Modulo per la presentazione delle osservazioni per i piani/programmi/progetti sottoposti a procedimenti di valutazione ambientale di competenza statale

ID: Codice procedura (ID_VIP/ID_MATTM): 12691

“Progetto di un impianto eolico denominato “Pitigliano” ubicato nei comuni di Pitigliano (GR) e Sorano (GR) costituito da 20 (venti) aerogeneratori di potenza nominale 7,0 MW per un totale di 140,0 MW con relative opere connesse ed infrastrutture indispensabili”

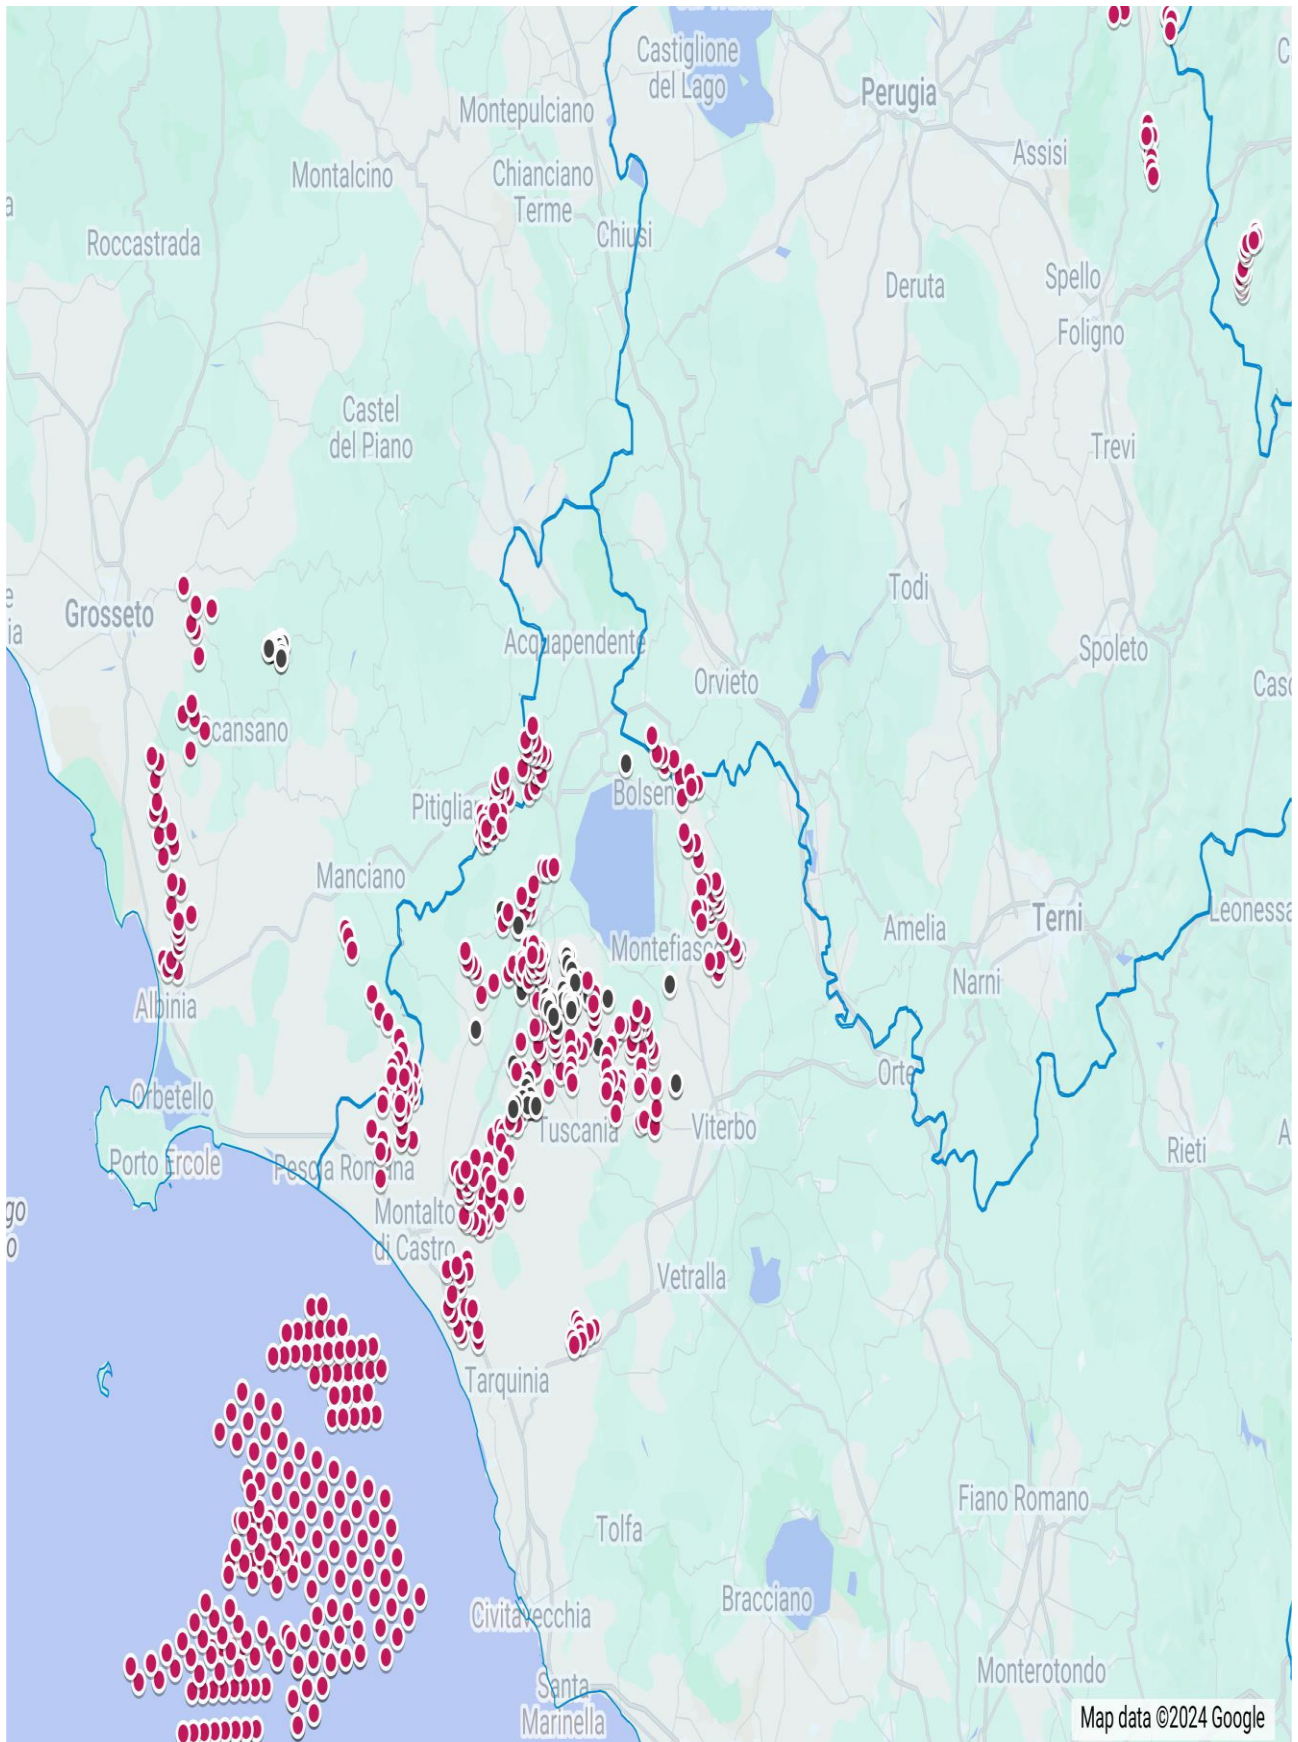
Inoltre, come sostiene la Proponente parte dell'impianto si verrebbe a trovare a 3,5 km dal centro abitato di Sorano. Infatti, tre degli aerogeneratori WTG 08, 09, 10 sono addirittura all'interno delle fasce di rispetto dei 3 km del suo vincolo paesaggistico di notevole interesse pubblico ex art 136 del CBC. Si evidenzia che così si crea

IMMAGINE n. 4 Si evidenzia che i tre aerogeneratori WTG 07, WTG 08 e WTG 09 impattano con il vincolo paesaggistico di notevole interesse pubblico del Centro Storico di Sorano. Il WTG 07 si troverebbe a 2828 m, WTG 08 2504 e WTG 09 2990. Il cavidotto dell'impianto invece impatta in buona parte del Vincolo paesaggistico ex art. 136 del CBC del Centro Storico di Pitigliano.

IMMAGINE n. 7 Mappa della intervisibilità degli impianti eolici elaborata dall'Associazione nazionale Amici della Terra. La mappa non è aggiornata comunque rende molo bene dell'enorme impatto visivo creato dal cumulo degli impianti.

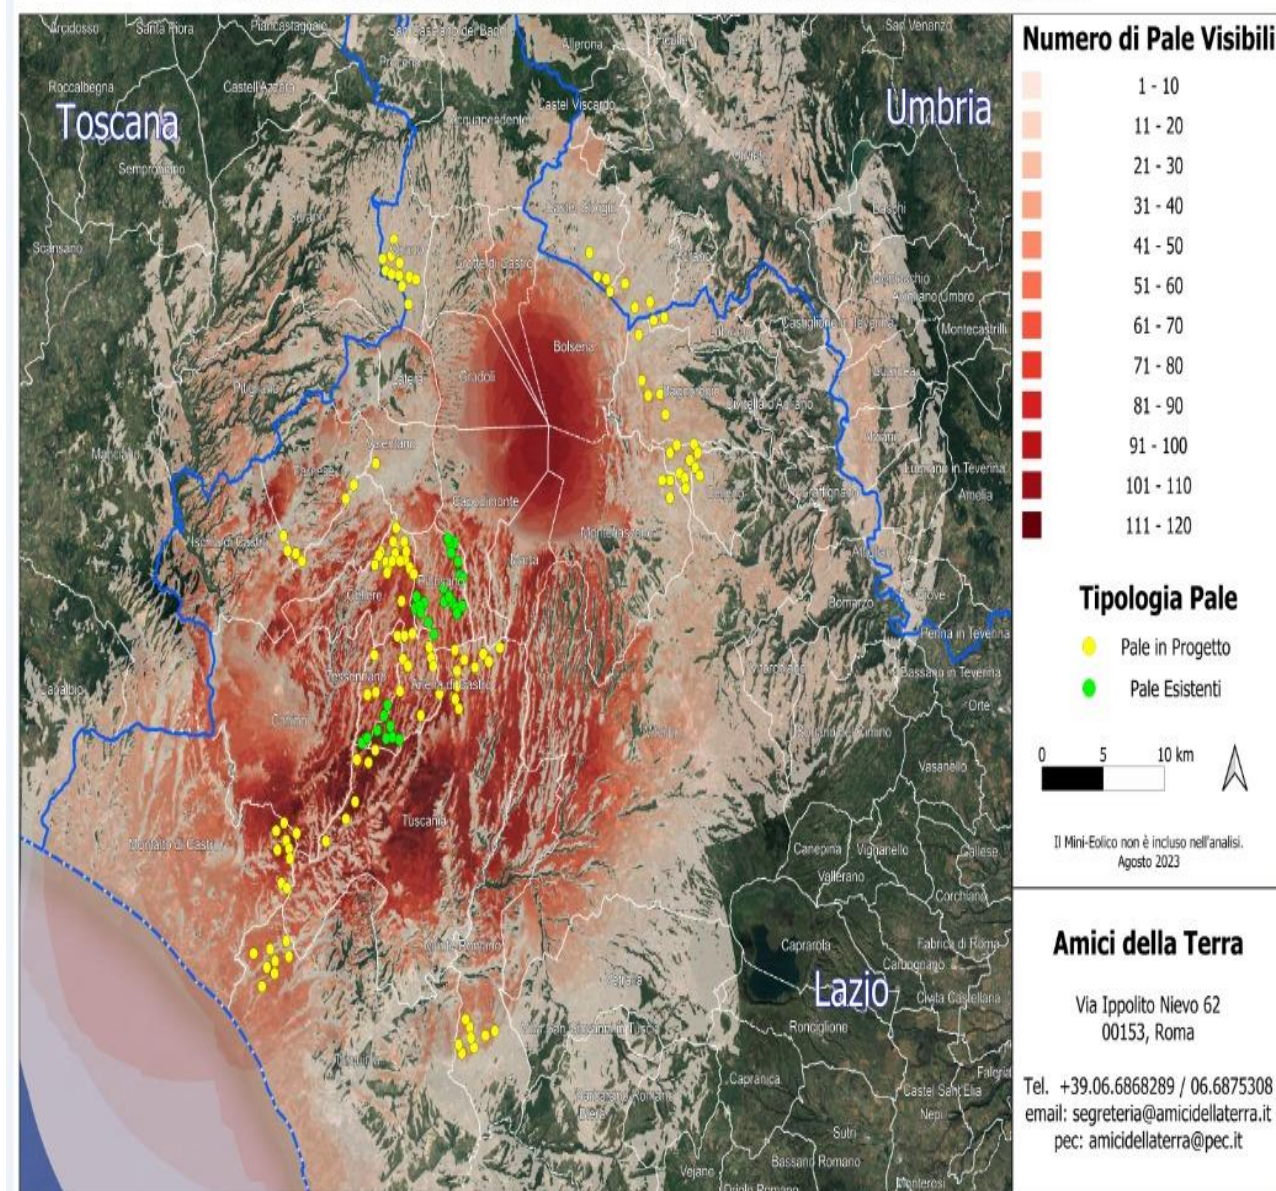
Se agli impianti eolici rappresentati qui sopra che non comprendono sia l'impianto eolico Pitigliano e le altre 14 pale del progetto eolico in verifica amministrativa sempre nel territorio di Pitigliano si aggiungono i migliaia di ettari (7000 fin'ora) di territorio occupato dagli impianti fotovoltaici e agrivoltaici e dalle altre tipologie appare chiaro il numero spropositato degli impianti FER nella bassa toscana e nella Tuscia.
